Parecer nº 46/FEAM/URA CM - CAT/2026

Adendo ao Parecer Técnico de Licença Ambiental Simplificada (LAS) nº 23/2019 – SIAM 0369454/2019 Nº Documento do Parecer Único vinculado ao SEI: 140491999			
PA COPAM n°: 02979/2004/002/2011	**SITUAÇÃO:** Sugestão pelo deferimento da exclusão de condicionantes		
EMPREENDEDOR:	Espólio de Manuel Magin Iglesias Silva	**CPF/CNPJ:**	[redacted]
EMPREENDIMENTO:	Fazenda N.S. da Conceição/Granja Fororó.	**Inscrição Estadual:**	1210846.01-95
MUNICÍPIO:	Esmeraldas	**ZONA:**	Rural

O parecer analisa o requerimento do empreendedor de acerca da exclusão de uma condicionante ambiental, constante da Licença Ambiental Simplificada (LAS-RAS N° 084/2019), referente ao empreendimento Fazenda Nossa Senhora da Conceição/Granja Faroro, localizado em Esmeraldas/MG. O pleito visa exclusão de exigência de monitoramento analítico anual (com análises físico-químicas e laudos laboratoriais) da entrada e saída do sistema de fossa séptica, filtro anaeróbio e sumidouro destinado aos efluentes sanitários. Para fundamentar o pedido, o empreendedor alegou uma mudança de entendimento da SEMAD desde 2021, que desobrigou o monitoramento de efluentes sanitários lançados no solo, alé

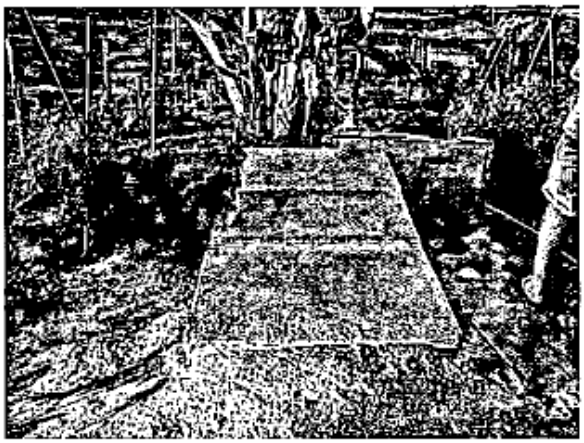
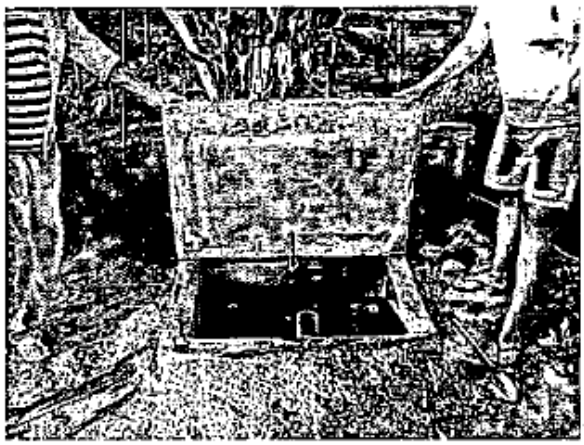
Embora a norma permita intervalos de até 5 anos para fossas maiores, um volume de ~3.500 litros operando com carga residencial unifamiliar média, satura sua zona de lodo digerido em no máximo 2 anos. Cálculo de dimensionamento abaixo utilizando os dados apresentados na tabela:

Assim, como medida preventiva, e utilizando-se do princípio da precaução, será estabelecida condicionante referente à comprovação da limpeza anual da fossa e caixas de gordura das residências, de forma a manter o sistema de tratamento funcional e reduzir o risco de colmatação do solo.

No mesmo quadro acima, não há indicação da utilização do filtro anaeróbico como sistema complementar necessário ao tratamento, que no momento é justificado pela ausência de sumidouro e retirada do material para tratamento junto à suinocultura, conforme segue em complementação:

No entanto, no Ofício 183/2012, que versa sobre informações complementares solicitadas ao empreendimento, há indicação de lançamento em sumidouro, sem necessariamente evidenciar a implementação da etapa complementar e subsequente à fossa, como o filtro anaeróbio:

Item nº 07 – Esclarecer como é a destinação de todos os efluentes sanitários gerados nas casas existentes no empreendimento.
Casas dos funcionários: fossas sépticas construídas de alvenaria conforme as fotos abaixo. Cada casa possui uma fossa, sendo que após a passagem do efluente pelos compartimentos que fazem o tratamento, são destinados ao sumidouro.

O efluente que sai exclusivamente do tanque séptico (tratamento primário) ainda possui uma carga orgânica (DBO) muito elevada. Lançar esse efluente diretamente no solo viola o princípio de proteção aos aquíferos subterrâneos.

Assim, será adicionada condicionante para que o empreendedor apresente a evidência das etapas necessárias ao tratamento e, em sua ausência, o projeto e cronograma executivo para adequação do sistema conforme orientações da ABNT NBR 17076:2024.
